„POD pe DN 11 KM 97+971 JUDETUL BACAU” .

Raport de Audit de Siguranță Rutieră

“POD DN 11 KM 97+971, JUDEȚUL BACĂU”

STADIUL 1 - STUDIU DE FEZABILITATE

Secțiune tip amenajare - SRR

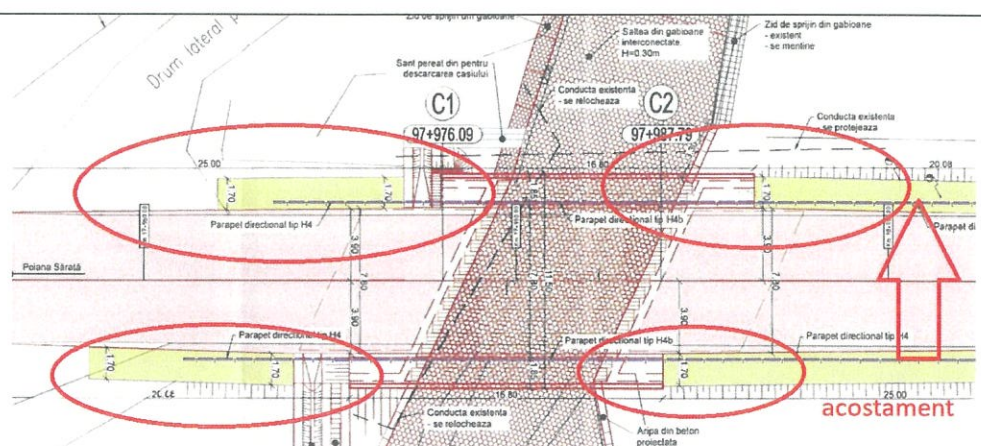
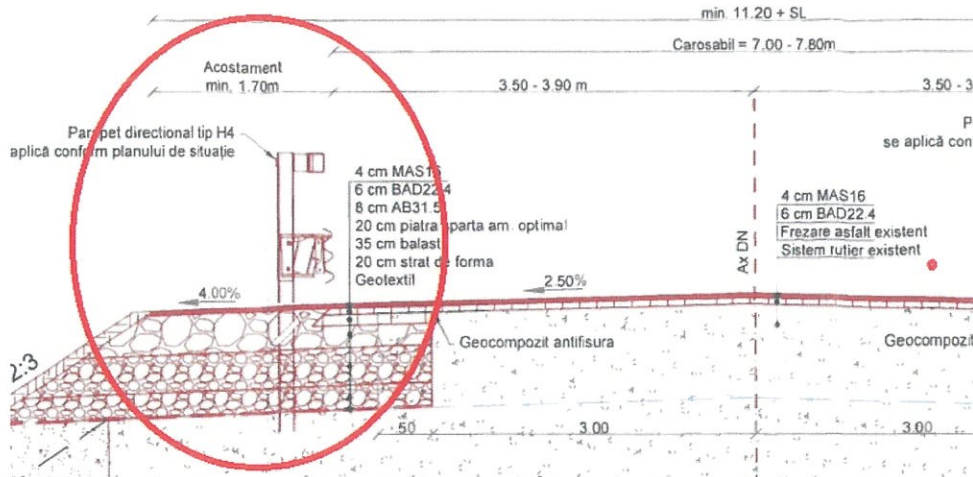
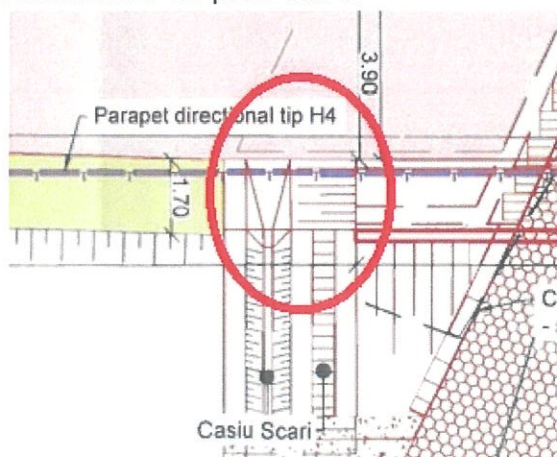
Planurile de situație nu contin elemente destinate pietonilor (trotuare) sau ciclistilor (piste pentru ciclisti) pe rampele de acces. Pe pod sunt prevazute trotuare cu o latimea de 1,60 de m fiecare, latime in care este inclusa si latimea parapetului de siguranta.

Aceste trotuare vor fi utilizate de pietoni dar nu exista contiunitate pe rampel de acces

Recomandare Se va acorda o atentie deosebita la racordarea trotuarelor/acostamentelor de pe rampe de acces la trotuarul de pe pod la faza urmatoare de proiectare.

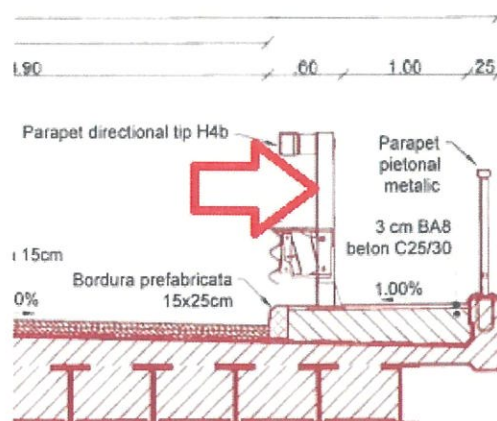
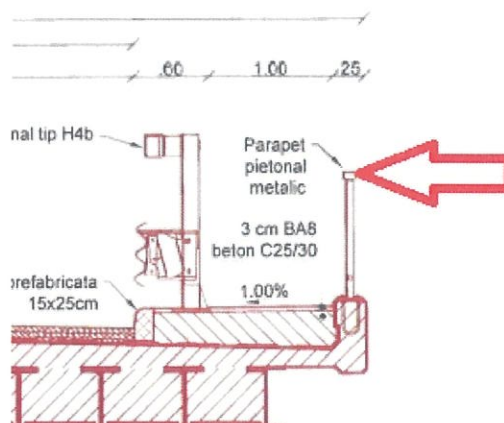
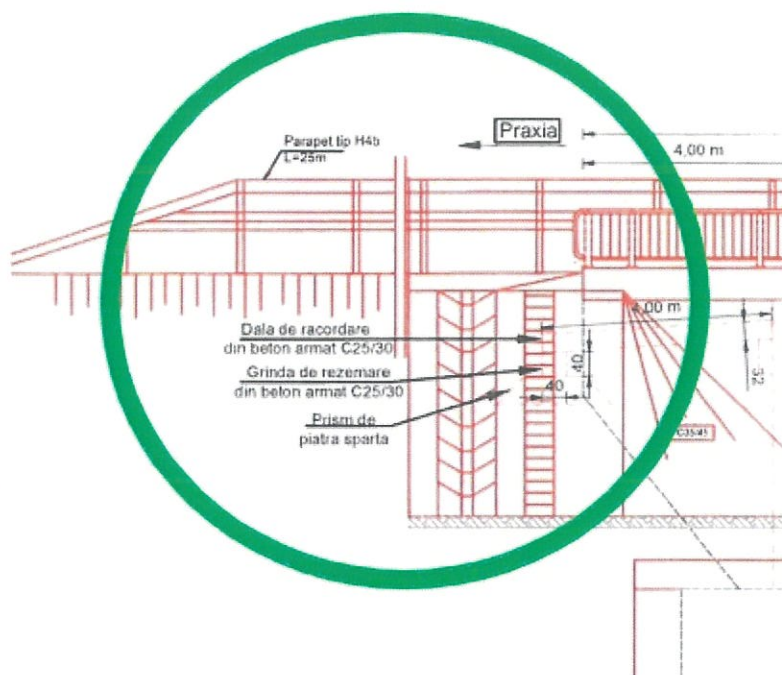
8.5.1	Analiză	Prin proiect se vor introduce dispozitive de siguranță pasivă ce au scopul de a spori siguranța rutieră, după cum urmează: parapeti metalici tip H4b pe pod, așa cum rezultă din planșa de secțiune transversală.
-------	----------------	---

Pe pod pentru sunt prevazute a se monta parapete pietonale metalice, conform secțiunii trasversale și a dispoziției generale.

Pe rampele de acces la pod sunt prevazute dispozitive de siguranță pasivă tip H4b, conform dispoziției generale, Elevatie.

Nu exista profiluri transversale curente pe rampe din care sa rezulte modul de amplasare a dispozitivelor pasive de siguranta pe rampe.

Se vor respecta prevederile standardelor SR 1317/1 și 3 din 2011, precum și SR 1317/2 din 2010 "Dispozitive de protecție la drumuri"; Proiectarea parapetelor de siguranță se va face conform "Normativul pentru sisteme de protecție pentru siguranța circulației pe drumuri, poduri și autostrăzi" indicativ AND 593/2012;

Pentru sporirea siguranței rutiere se vor amplasa parapete de protecție pe sectoarele de drum în rambleu cu taluzul având pantă de 2:3, mărginite de șanțuri trapezoidale, în condițiile în care $H \geq 1.50$ m, măsurat de la baza șanțului; pentru aceasta este nevoie de prezentare profilurilor transversale curente pe rampe.

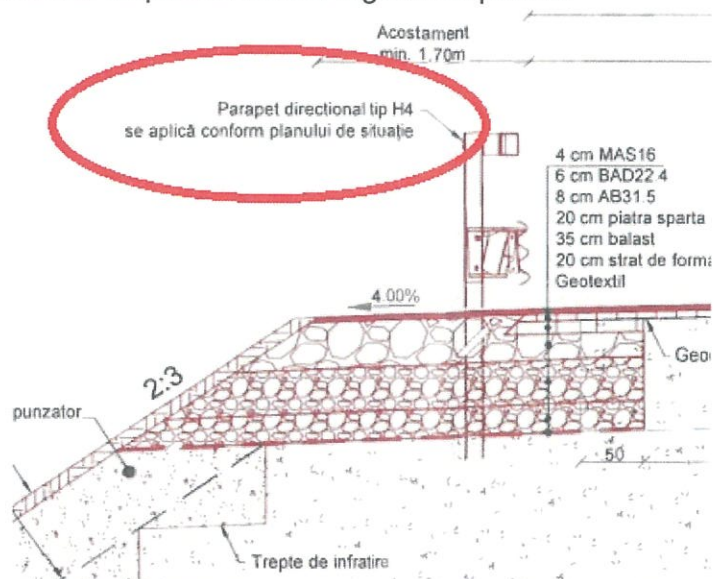
În profilul transversal de rampe nu există precizări cu privire la zona de lucru a dispozitivului de siguranță pasivă

Parapetele de siguranță vor fi prevăzute întotdeauna cu extremități, având o lungime de 4.00 m-6.00 m, peste lungimea minimă necesară;

Capetele parapetului vor fi aduse la pământ sau vor fi prevăzute dispozitive de amortizare a șocului, omologate.

Se recomanda corelarea secțiunii transversale a podului și a profilului transversal tip de rampe cu dispoziția generală a podului, cu planul de situație și cu profilul longitudinal, astfel încât să fie prezentate începutul și sfârșitul de amplasare a acestor dispozitive de siguranță pasivă.
